1号機燃料取り出しプランの検討状況について

2019/12/19

福島第一1号機燃料取り出し工法(プラン)の選定に関する評価

図-1 計画案の概要

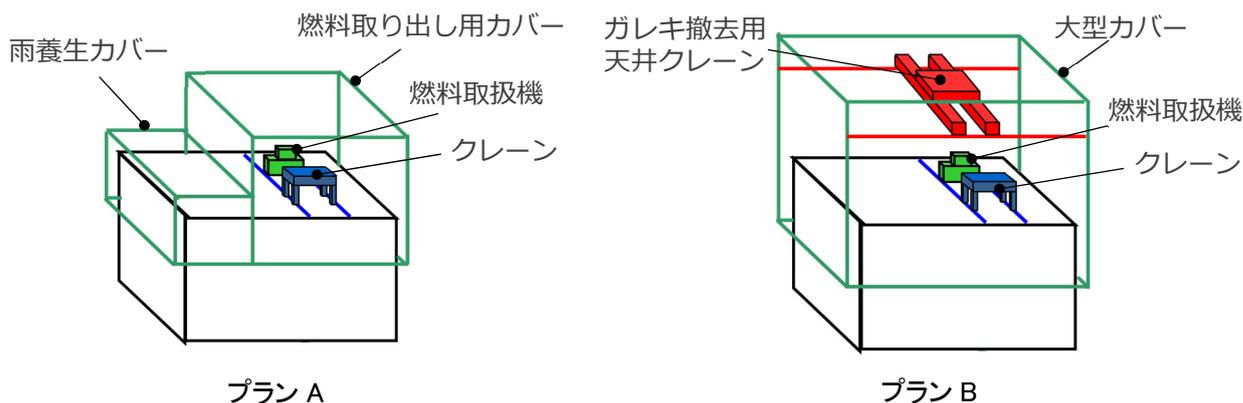
オペフロのガレキについては、これまで慎重に北側から撤去作業を進めており、現在、面積的には、オペフロ全域の半分程度の範囲で撤去が概ね完了している。しかしながら、今後ガレキ撤去が必要な南側には、崩落した屋根が天井クレーンと燃料取扱機に覆いかぶさった状態になっており、今後、ガレキ撤去作業の難易度が増すことが予想される。これに関し、プラン A はガレキ撤去が屋外での作業となるため、ダスト放出の影響を緩和するためには、従来にも増して、より慎重に作業を行うことが必要である。一方、プラン B は残りの難しいガレキ撤去をカバー内で行うことから、ダスト飛散対策は強化され、ダスト放出の影響についてはプラン B が優位である。

カバー設置に要する期間は、カバーが大型化するプラン B の方が長く、オペフロ上のガレキ撤去に要する期間は、屋外での作業のため、より慎重な作業となるプラン A の方が長くなる。

ンBはオペフロにガレキがある状態でカバーの設置を行う。このことから、作業員被ばくについては、プランBが不利となる。

カバーが大型化するプランBは、ガレキ撤去用クレーンも含め鉄骨物量が多くなるため廃棄物発生量が多くなる。

プランAは、燃料取り出し用カバーの北側架構がウェルプラグと干渉する位置に設置される可能性があり、プランBに比べ、燃料デブリ取り出しに向けた取り組みに制約を与える懸念がある。

あるが、地元住民の帰還が進む中、ダスト飛散対策の信頼性が高いことを重視し、プラン B を選択することは妥当と考える。
